**AVIS RELATIF À LA PROTECTION
CONTRE LES EVENTUELS EFFETS NOCIFS ET NUISANCES
PROVOQUÉS PAR LES RAYONNEMENTS NON IONISANTS
GÉNÉRÉS PAR DES ANTENNES ÉMETTRICES STATIONNAIRES**

Commune : NAMUR - Exploitant : ORANGE

Référence exploitant : 255N1_1 & 32255N1_1 & 42255N1_1/52255N1_1

Rapport n° 3937 / 2023

Figure 1 : Vue en plan des lieux de séjour et des points de contrôle

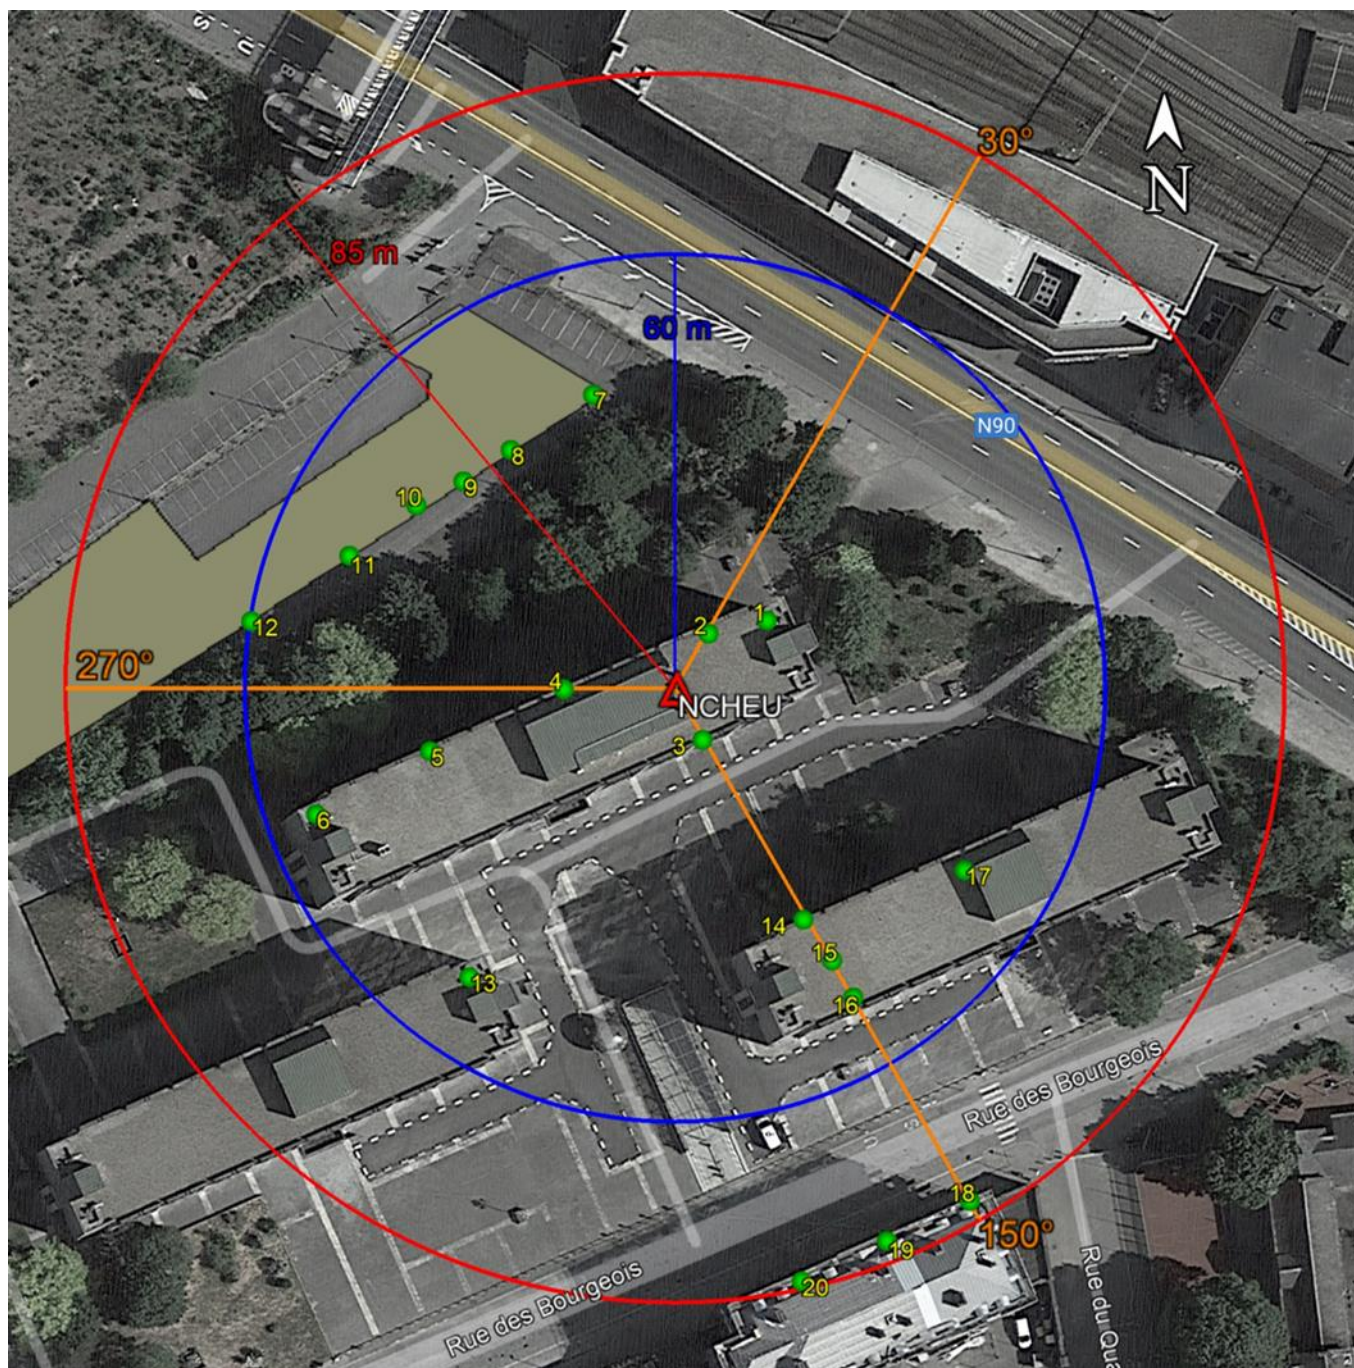
N° point de contrôle	LS	Atténuation (dB)	Indice d'exposition relatif à la limite par installation IE_i
18	LS18	3,0	0,423
12	LS7	3,0	0,414
19	LS18	3,0	0,398
16	LS14	3,0	0,363
5	LS1	10,0	0,338
20	LS18	3,0	0,326
17	LS14	3,0	0,203
15	LS14	3,0	0,183
6	LS1	10,0	0,137
11	LS7	3,0	0,124
14	LS14	3,0	0,096
10	LS7	3,0	0,058
4	LS1	10,0	0,053
13	LS13	3,0	0,051
3	LS1	10,0	0,044
1	LS1	10,0	0,034
7	LS7	3,0	0,033
9	LS7	3,0	0,032
2	LS1	10,0	0,030
8	LS7	3,0	0,022

En ce qui concerne les antennes de l'installation mentionnées dans le tableau 1, la distance maximale à laquelle la limite pourrait être atteinte, à l'extérieur, est égale à 80,2 m. S'il n'y a pas de LS à une distance inférieure, les antennes respectent forcément la limite d'immission.

Dans le cas des LS situés à l'intérieur des bâtiments, une atténuation d'obstacle est prise en compte et il en résulte que la distance maximale à laquelle la limite pourrait être atteinte se réduit à 56,8 m.

Les résultats de l'évaluation décrite au paragraphe 4 indiquent que les antennes émettrices stationnaires de l'installation faisant l'objet du présent avis ne produisent pas, dans un lieu de séjour, un rayonnement électromagnétique maximum supérieur aux limites fixées à l'article 4 du décret.

En conclusion, les antennes émettrices stationnaires faisant partie de l'installation référencée dans le paragraphe 2 et dont les caractéristiques techniques sont résumées dans le tableau 1 **respectent les limites d'immission** fixées à l'article 4 du décret du 8 décembre 2022 (M.B. du 16.12.2022) modifiant le décret du 3 avril 2009 relatif à la protection contre les éventuels effets nocifs et nuisances provoqués par les rayonnements non ionisants générés par des antennes émettrices stationnaires.
